HTTR 設工認(第 2 回及び第 3 回)補正に係る説明

令和 2 年 7 月 22 日

日本原子力研究開発機構 大洗研究所

第2回申請

第 1.5 図 防火帯の設定位置

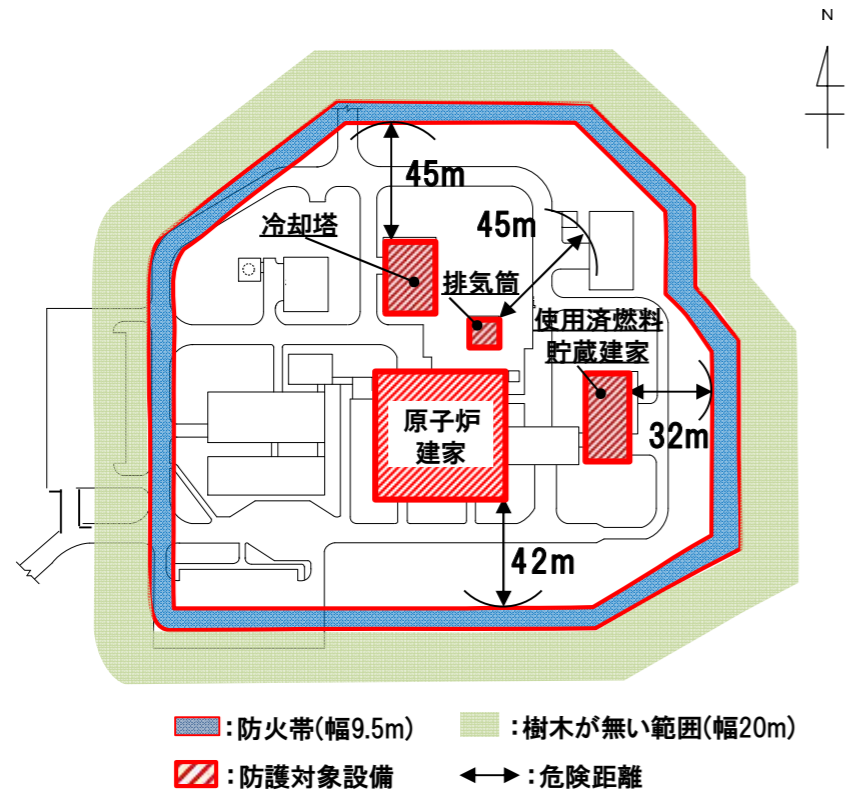
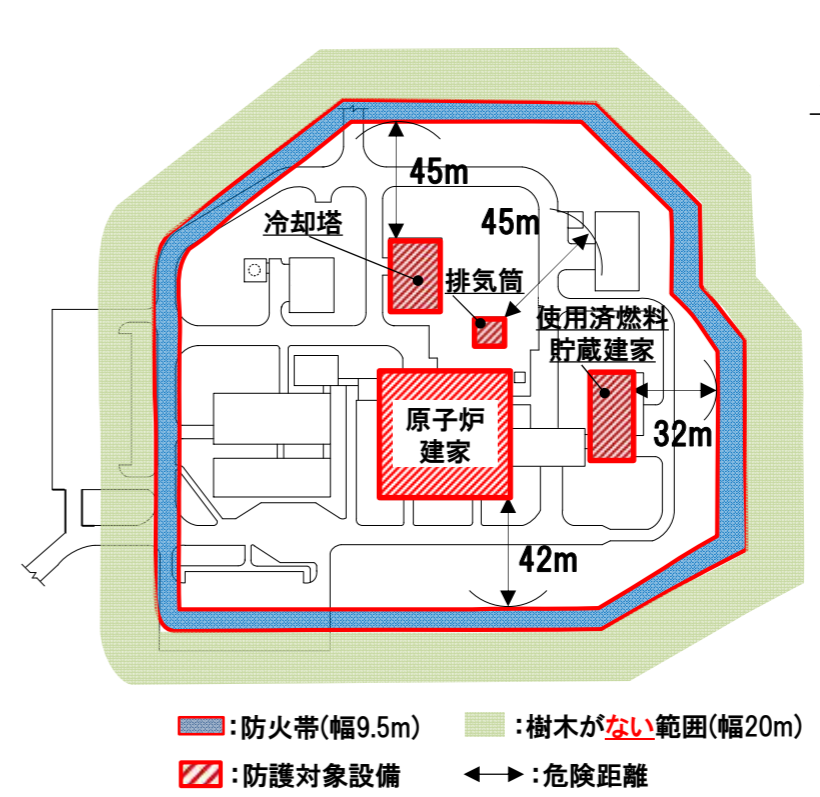
変更前 (R2.3.30 補正)	変更後	備考																																												
<p>(2) 使用済燃料貯蔵建家 使用済燃料貯蔵建家外壁コンクリート表面温度を評価した結果、138℃となり許容温度 200℃以下であることを確認した。発火点は、迫る火炎の熱影響を最も受ける発火点 b を想定した。 なお、火炎到達後は熱源がなくなることから初期温度まで徐々に低下する。</p> <p>(3) 冷却塔 冷却塔外壁コンクリート表面温度を評価した結果、135℃となり許容温度 200℃以下であることを確認した。評価は、迫る火炎の熱影響を最も受ける発火点 a を想定した。 なお、火炎到達後は熱源がなくなることから初期温度まで徐々に低下する。</p> <p>(4) 排気筒 排気筒の外殻のコンクリート表面温度を評価した結果、112℃となり許容温度 200℃以下であることを確認した。評価は、迫る火炎の熱影響を最も受ける発火点 a を想定した。 なお、火炎到達後は熱源がなくなることから初期温度まで徐々に低下する。</p> <p>(5) 防火帯 火線強度を評価した結果、9,871 kW/mであることを確認した。Alexander and Fogarty の手法により、風上に樹木が無い場合の火線強度と最小防火帯幅の関係から、火炎の防火帯突破確率 1%に最低限必要な防火帯幅は、9.5m となることを確認した(第 1.7 表)。また、危険距離を評価した結果、原子炉建家 42m、使用済燃料貯蔵建家 32m、冷却塔 45m 及び排気筒 45m であることを確認した。 以上の結果から、防火帯は、幅 9.5m の帯状のものとし、原子炉建家、使用済燃料貯蔵建家、冷却塔及び排気筒の危険距離を上回り、かつ、それら設備を取り囲むように設定する。また、風上に樹木が無い場合の評価条件を満足するため、防火帯の外縁(火炎側)から 20m の範囲には、樹木が無いよう管理する(第 1.5 図)。 防火帯では、原則として、駐車を禁止するとともに可燃物を置かないよう管理し、工事や物品の搬出入等に伴い、やむをえず防火帯に停車する必要がある場合や一時的に可燃物を置く必要がある場合については、長時間の停車や仮置を禁止する、速やかに車両や物品を移動できるよう人員を配置する等の運用上の措置を講ずるものとする。</p> <p style="text-align: center;">第 1.7 表 風上に樹木が無い場合の火線強度と最小防火帯幅の関係*</p> <table border="1" data-bbox="353 1446 1297 1604"> <tr> <td>火線強度 (kW/m)</td> <td>500</td> <td>1000</td> <td>2000</td> <td>3000</td> <td>4000</td> <td>5000</td> <td>10000</td> <td>15000</td> <td>20000</td> <td>25000</td> </tr> <tr> <td>防火帯幅 (m)</td> <td>6.2</td> <td>6.4</td> <td>6.7</td> <td>7.1</td> <td>7.4</td> <td>7.8</td> <td>9.5</td> <td>11.3</td> <td>13.1</td> <td>14.8</td> </tr> </table> <p style="text-align: center;">※火炎の防火帯突破確率 1%</p>	火線強度 (kW/m)	500	1000	2000	3000	4000	5000	10000	15000	20000	25000	防火帯幅 (m)	6.2	6.4	6.7	7.1	7.4	7.8	9.5	11.3	13.1	14.8	<p>(2) 使用済燃料貯蔵建家 使用済燃料貯蔵建家外壁コンクリート表面温度を評価した結果、138℃となり許容温度 200℃以下であることを確認した。発火点は、迫る火炎の熱影響を最も受ける発火点 b を想定した。 なお、火炎到達後は熱源がなくなることから初期温度まで徐々に低下する。</p> <p>(3) 冷却塔 冷却塔外壁コンクリート表面温度を評価した結果、135℃となり許容温度 200℃以下であることを確認した。評価は、迫る火炎の熱影響を最も受ける発火点 a を想定した。 なお、火炎到達後は熱源がなくなることから初期温度まで徐々に低下する。</p> <p>(4) 排気筒 排気筒の外殻のコンクリート表面温度を評価した結果、112℃となり許容温度 200℃以下であることを確認した。評価は、迫る火炎の熱影響を最も受ける発火点 a を想定した。 なお、火炎到達後は熱源がなくなることから初期温度まで徐々に低下する。</p> <p>(5) 防火帯 火線強度を評価した結果、9,871 kW/mであることを確認した。Alexander and Fogarty の手法により、風上に樹木が<u>ない</u>場合の火線強度と最小防火帯幅の関係から、火炎の防火帯突破確率 1%に最低限必要な防火帯幅は、9.5m となることを確認した(第 1.7 表)。また、危険距離を評価した結果、原子炉建家 42m、使用済燃料貯蔵建家 32m、冷却塔 45m 及び排気筒 45m であることを確認した。 以上の結果から、防火帯は、幅 9.5m の帯状のものとし、原子炉建家、使用済燃料貯蔵建家、冷却塔及び排気筒の危険距離を上回り、かつ、それら設備を取り囲むように設定する。また、風上に樹木が<u>ない</u>場合の評価条件を満足するため、防火帯の外縁(火炎側)から 20m の範囲には、樹木が<u>ない</u>よう管理する(第 1.5 図)。 防火帯では、原則として、駐車を禁止するとともに可燃物を置かないよう管理し、工事や物品の搬出入等に伴い、やむをえず防火帯に停車する必要がある場合や一時的に可燃物を置く必要がある場合については、長時間の停車や仮置を禁止する、速やかに車両や物品を移動できるよう人員を配置する等の運用上の措置を講ずるものとする。</p> <p style="text-align: center;">第 1.7 表 風上に樹木が<u>ない</u>場合の火線強度と最小防火帯幅の関係*</p> <table border="1" data-bbox="1659 1446 2602 1604"> <tr> <td>火線強度 (kW/m)</td> <td>500</td> <td>1000</td> <td>2000</td> <td>3000</td> <td>4000</td> <td>5000</td> <td>10000</td> <td>15000</td> <td>20000</td> <td>25000</td> </tr> <tr> <td>防火帯幅 (m)</td> <td>6.2</td> <td>6.4</td> <td>6.7</td> <td>7.1</td> <td>7.4</td> <td>7.8</td> <td>9.5</td> <td>11.3</td> <td>13.1</td> <td>14.8</td> </tr> </table> <p style="text-align: center;">※火炎の防火帯突破確率 1%</p>	火線強度 (kW/m)	500	1000	2000	3000	4000	5000	10000	15000	20000	25000	防火帯幅 (m)	6.2	6.4	6.7	7.1	7.4	7.8	9.5	11.3	13.1	14.8	<p>変更なし</p> <p>表記の適正化</p> <p>表記の適正化</p> <p>表記の適正化</p>

図 3.2.1 排気筒避雷針配置図

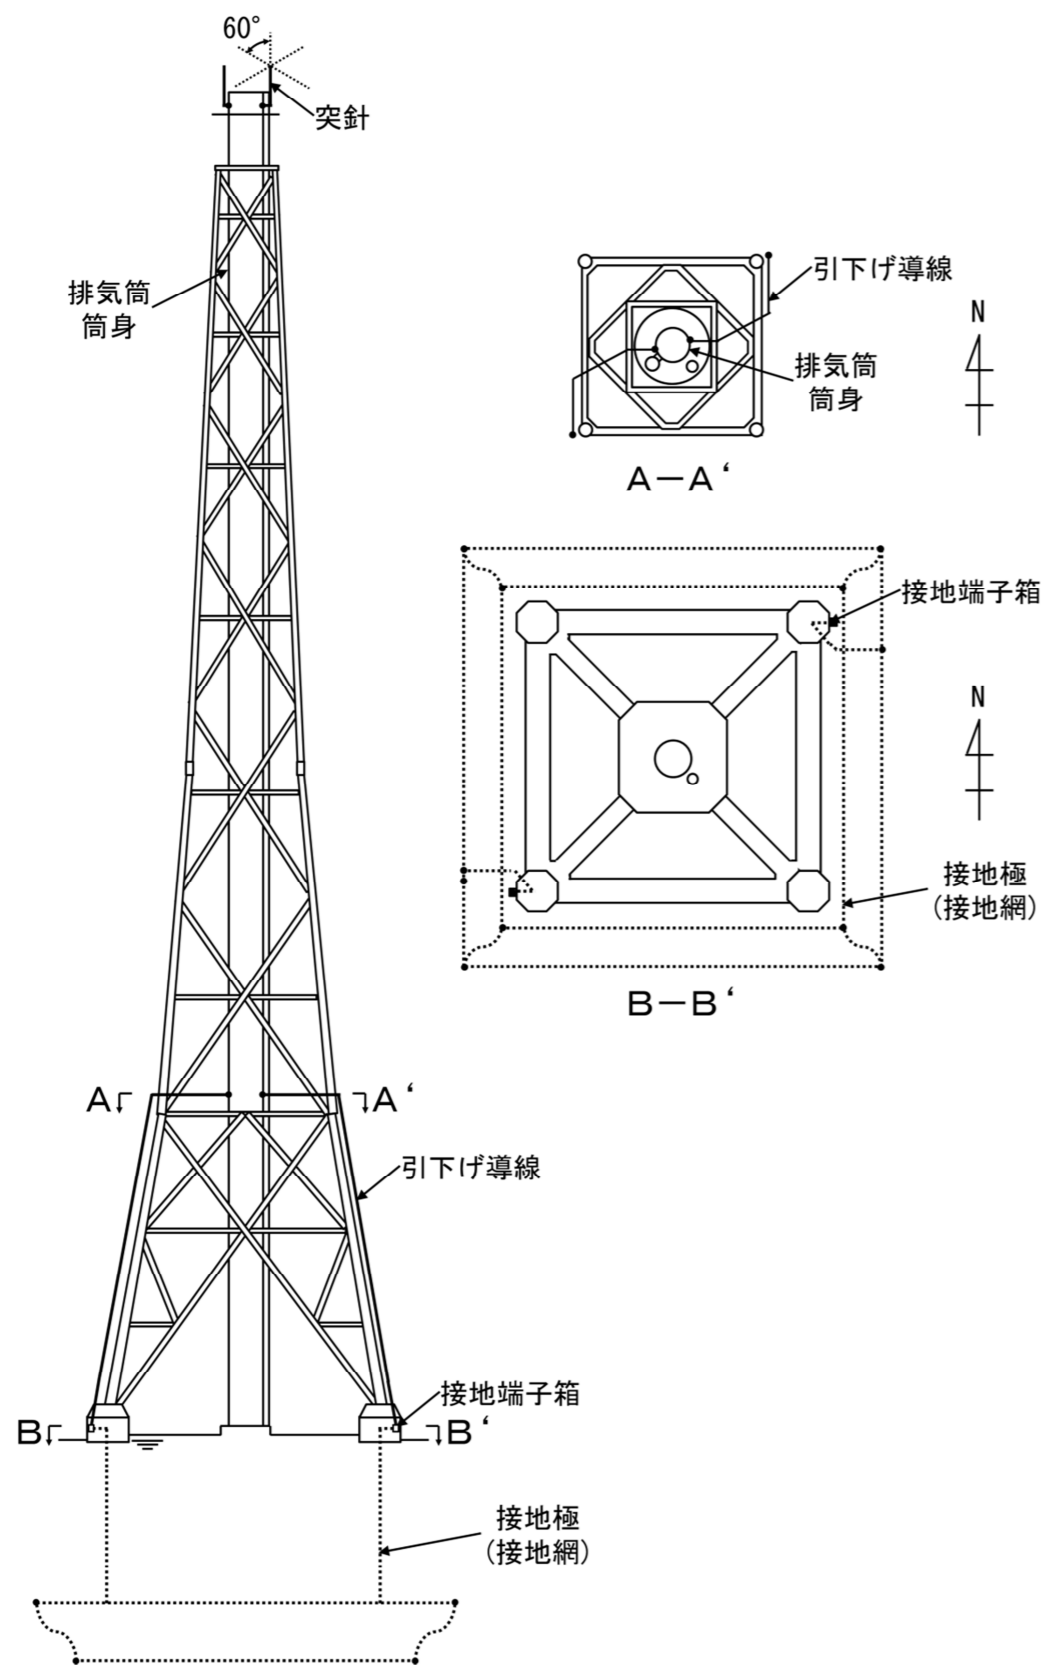
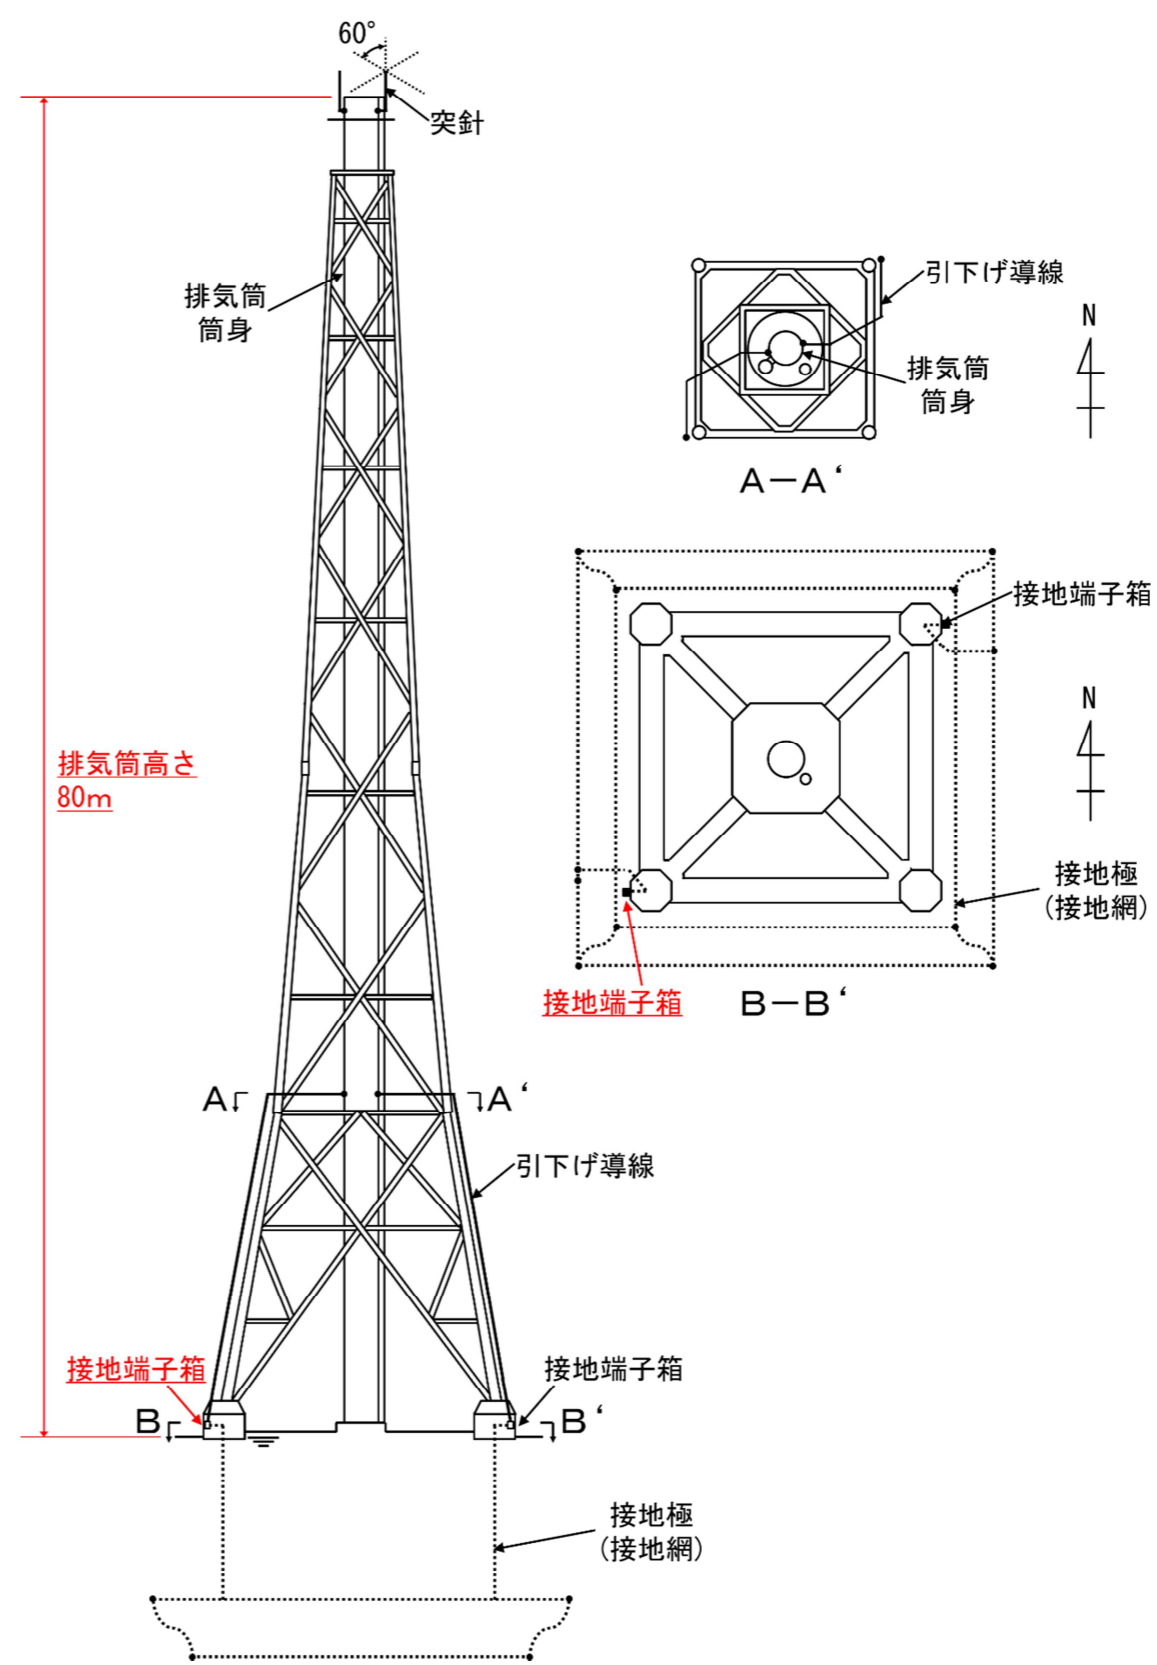
変更前	変更後	備考
<p>1. その他試験研究用等原子炉の附属施設の構成及び申請範囲</p> <p>その他試験研究用等原子炉の附属施設は、次の各設備から構成される。</p> <p>(1) 非常用電源設備</p> <p>(2) 主要な実験設備</p> <p>(3) その他の主要な事項</p> <p>上記のうち、(3) その他の主要な事項は、次の各設備から構成される。</p> <p>イ. プラント補助設備</p> <p>ロ. 建家・構築物</p> <p>ハ. その他の設備</p> <p>上記のうち、ハ. その他の設備は、次の各設備から構成される。</p> <p>a. 制御棒交換機</p> <p>b. 高温プレナム部温度計装用熱電対交換装置</p> <p>c. 炉内構造物共用期間中検査装置</p> <p>d. 火災対策機器</p> <p>e. 安全避難通路等</p> <p>f. 通信連絡設備</p> <p>g. 多量の放射性物質を放出する事故の拡大の防止対策機器</p> <p>h. 溢水対策機器</p> <p>i. 避雷針</p> <p>今回申請する範囲は、(3) その他の主要な事項のハ. その他の設備の i. 避雷針に関するものである。</p> <p>申請範囲を図 1.1.1 「申請範囲に係る施設」に示す。</p> <p>なお、HTTR原子炉建家以外の建家は高さ 20m以下であり、建築基準法における避雷針の保護の対象外である。</p>	<p>1. その他試験研究用等原子炉の附属施設の構成及び申請範囲</p> <p>その他試験研究用等原子炉の附属施設は、次の各設備から構成される。</p> <p>(1) 非常用電源設備</p> <p>(2) 主要な実験設備</p> <p>(3) その他の主要な事項</p> <p>上記のうち、(3) その他の主要な事項は、次の各設備から構成される。</p> <p>イ. プラント補助設備</p> <p>ロ. 建家・構築物</p> <p>ハ. その他の設備</p> <p>上記のうち、ハ. その他の設備は、次の各設備から構成される。</p> <p>a. 制御棒交換機</p> <p>b. 高温プレナム部温度計装用熱電対交換装置</p> <p>c. 炉内構造物供用期間中検査装置</p> <p>d. 火災対策機器</p> <p>e. 安全避難通路等</p> <p>f. 通信連絡設備</p> <p>g. 多量の放射性物質を放出する事故の拡大の防止対策機器</p> <p>h. 溢水対策機器</p> <p>i. 避雷針</p> <p><u>j. 全交流動力電源喪失時の対応機器</u></p> <p>今回申請する範囲は、(3) その他の主要な事項のハ. その他の設備の i. 避雷針に関するものである。</p> <p>申請範囲を図 1.1.1 「申請範囲に係る施設」に示す。</p> <p>なお、HTTR原子炉建家以外の建家は高さ 20m以下であり、建築基準法における避雷針の保護の対象外である。</p>	<p>記載の適正化</p> <p>構成機器の追加</p>

第 4-1-2 図 原子炉格納容器内の火災感知設備に係る製作及び工事のフロー図

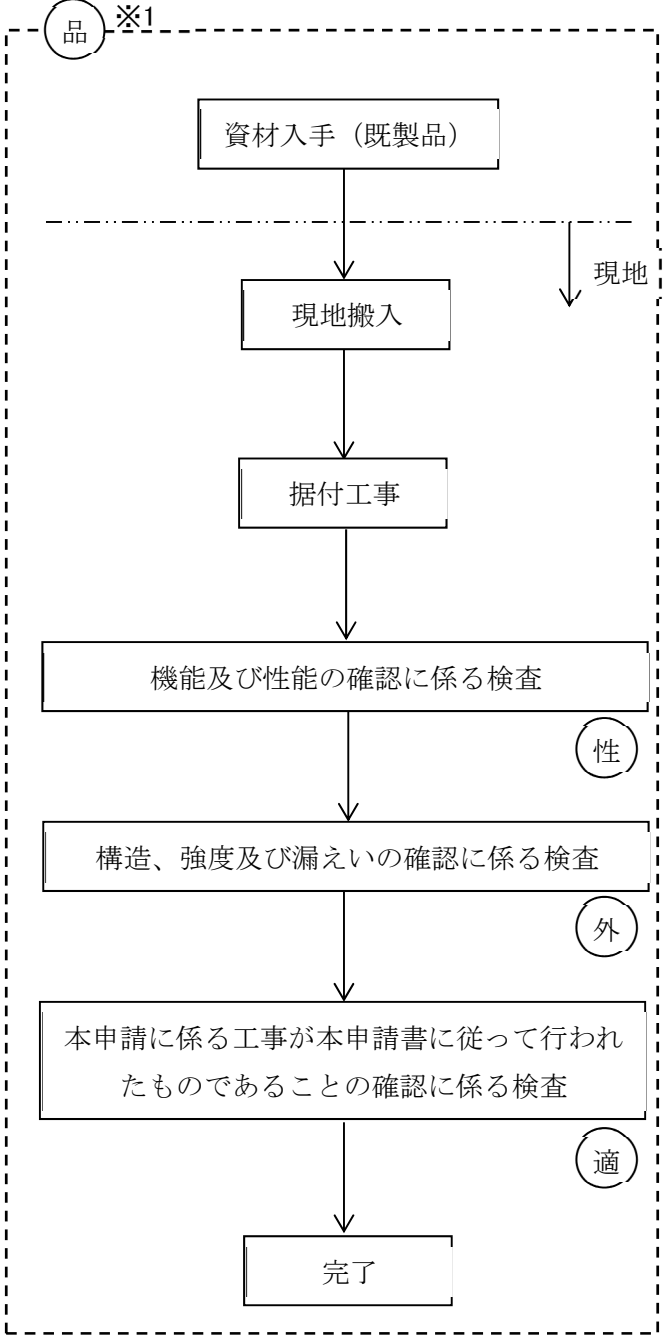
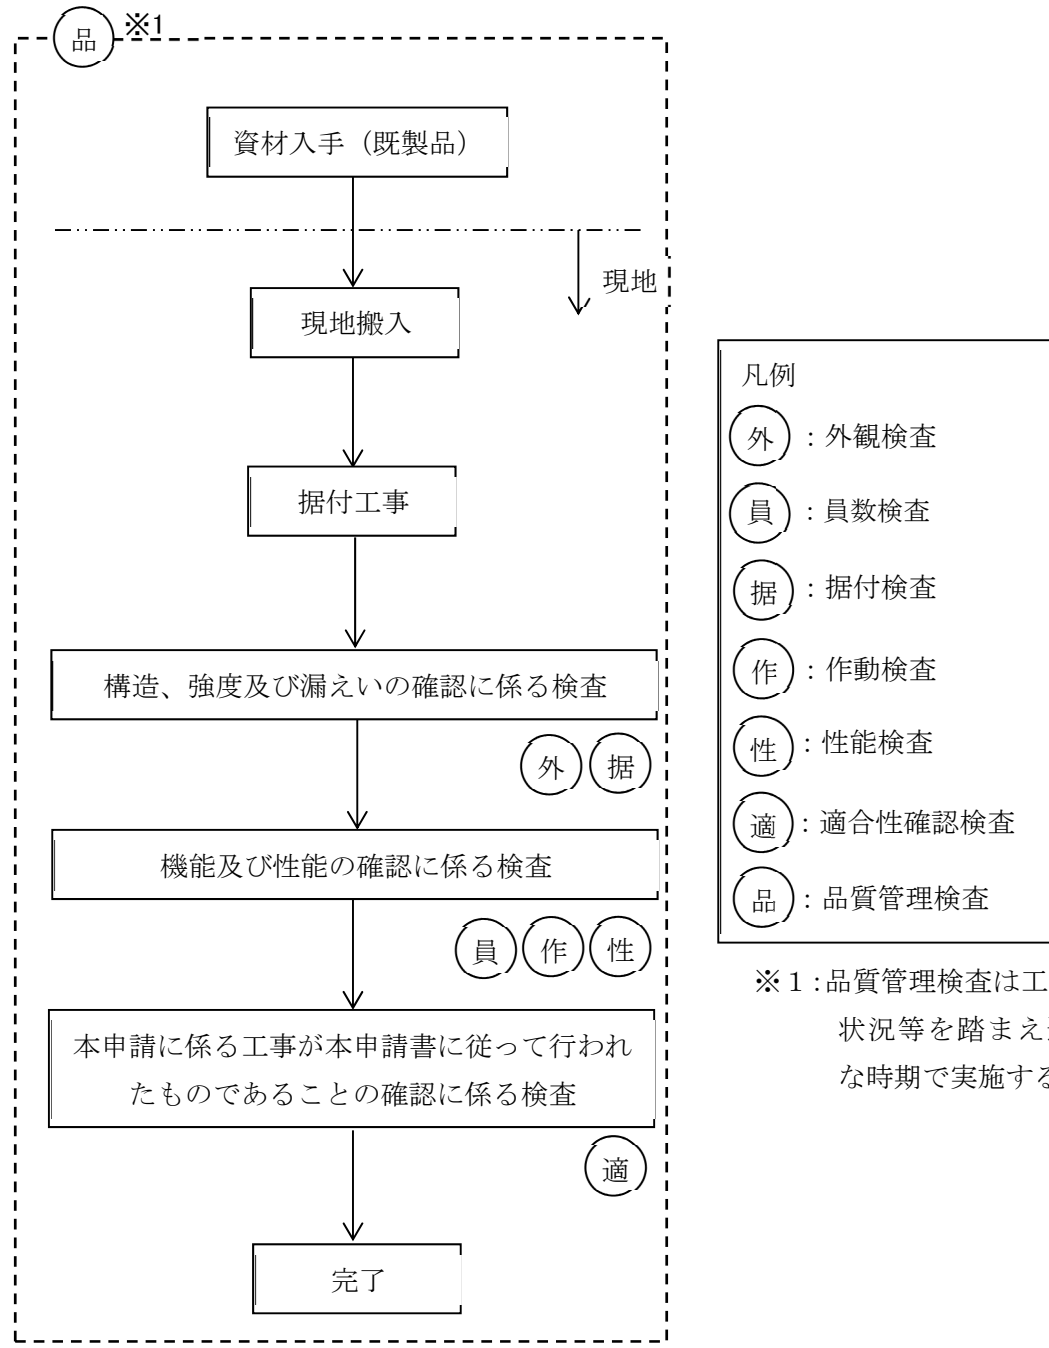
変更前 (R2. 3. 30 申請)	変更後	備考
 <p data-bbox="638 1312 1305 1344">注：当該設備に係る使用前検査終了後に設備を利用する。</p>	 <p data-bbox="1454 1648 2626 1732">第 1.2 図 原子炉格納容器内の火災感知設備（煙感知器、熱感知器及び煙感知器・熱感知器表示盤）の工事フロー図</p>	<p data-bbox="2715 315 2864 630">試験炉規則第 3 条の 2 の 3 の第 1 項に合うように工事フロー図を修正</p>

第1図 原子炉格納容器内の煙感知器及び熱感知器に係る感知範囲 (地下中1階)

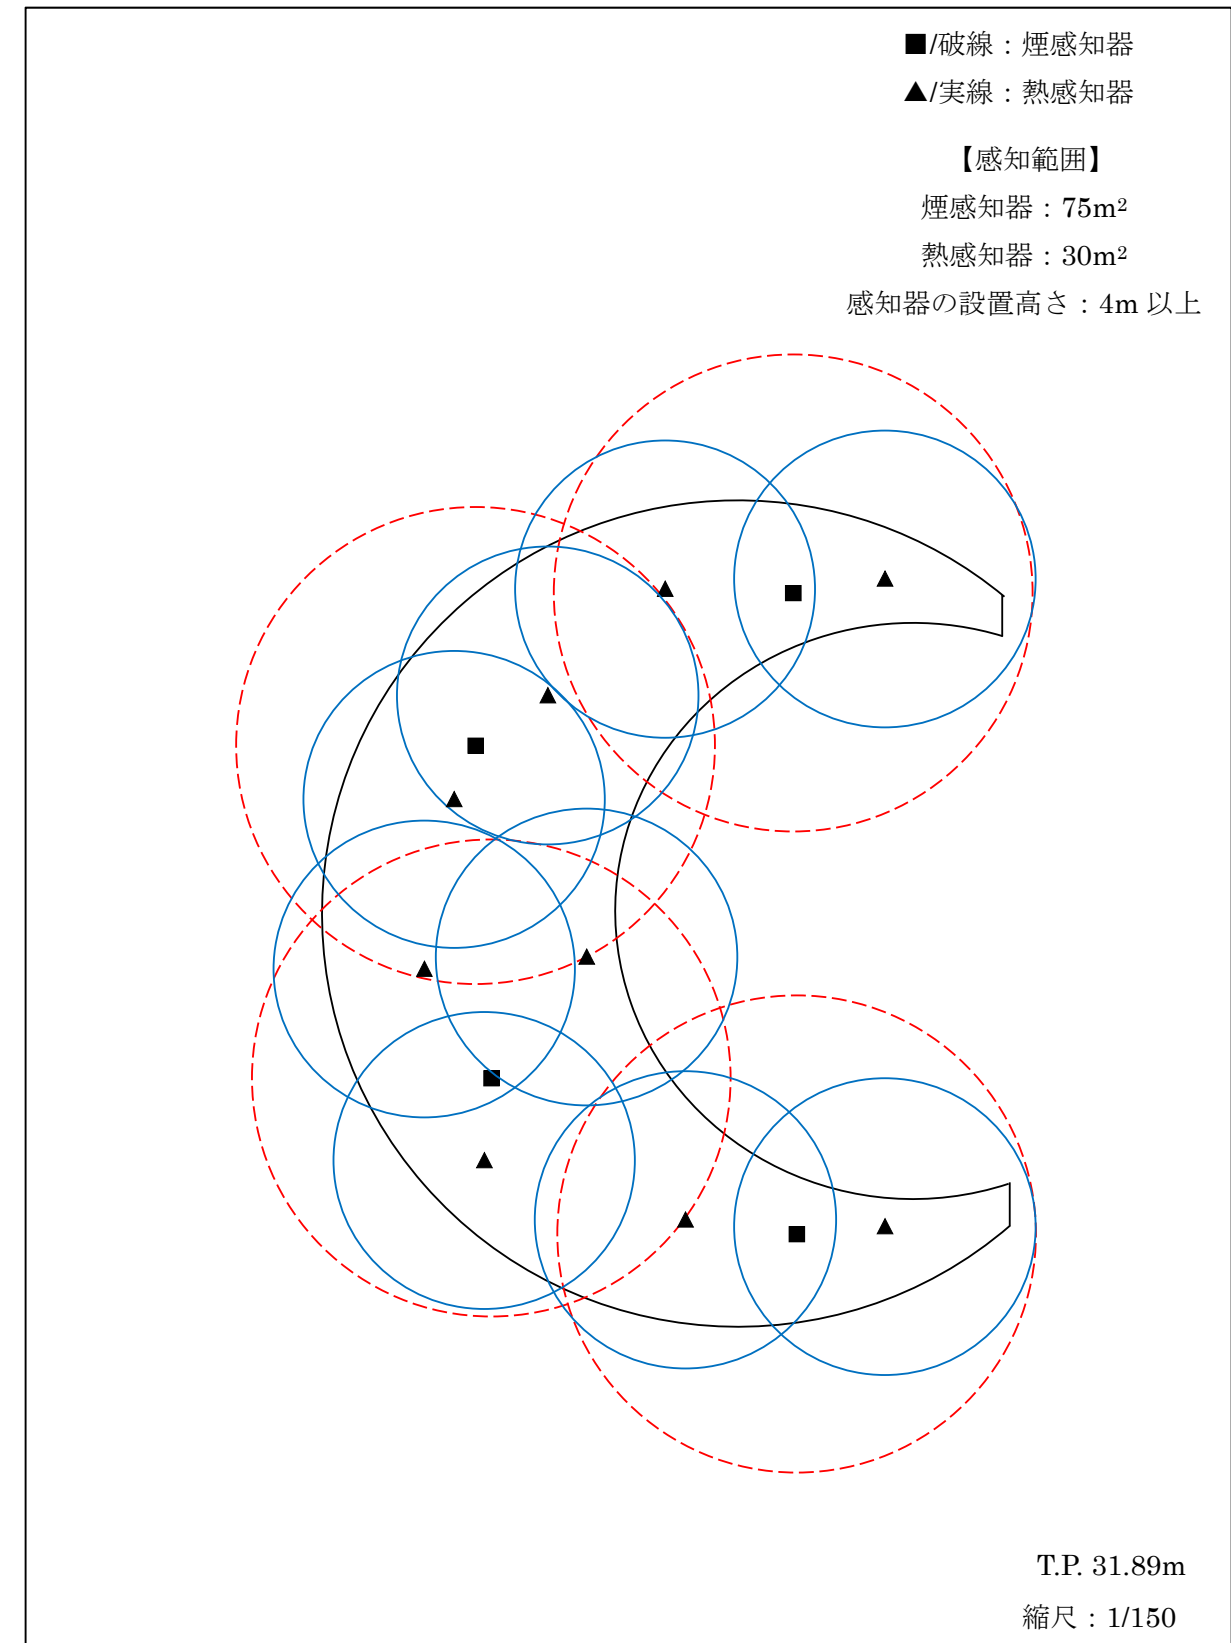
感知器の網羅性を明確化
